SERVICE INFO – INA 0099

Αλλαγή στο περιεχόμενο του κουτιού για τον κωδικό 532 0020 10

Κωδικός ανταλλακτικού: 532 0020 10

Εικόνα 1: 532 0020 10 – INA πλαστική τροχαλία συνοδευόμενη από βίδα στερέωσης

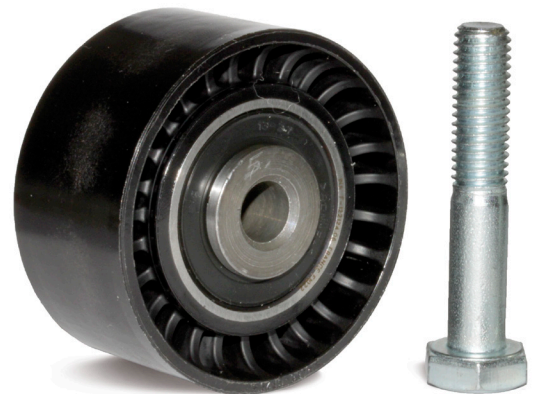
Το περιεχόμενο του κουτιού για τον κωδικό 532 0020 10 έχει βελτιστοποιηθεί. Λόγω του σχεδιασμού της τροχαλίας, η βίδα M10x55 μπορεί να χρησιμοποιηθεί για όλα τα αυτοκίνητα της λίστας. Η βίδα M10x50 και η ροδέλα δεν είναι πλέον απαραίτητα. Το πακέτο επομένως περιλαμβάνει μια πλαστική τροχαλία (εικόνα 1, αριστερά) και μια βίδα M10x55 (εικόνα 1, δεξιά).

Όπως περιγράφεται στην Τεχνική Πληροφορία INA 0070, είναι πιθανό η μεταλλική τροχαλία να είναι ακόμα τοποθετημένη στα αυτοκίνητα που αναφέρονται παραπάνω. Η πλαστική τροχαλία αντικαθιστά τη μεταλλική τροχαλία.

Η πλαστική τροχαλία πληροί τις τεχνικές προδιαγραφές χωρίς περιορισμούς και διαφέρει μόνο αναφορικά με το υλικό της επιφάνειας επαφής.
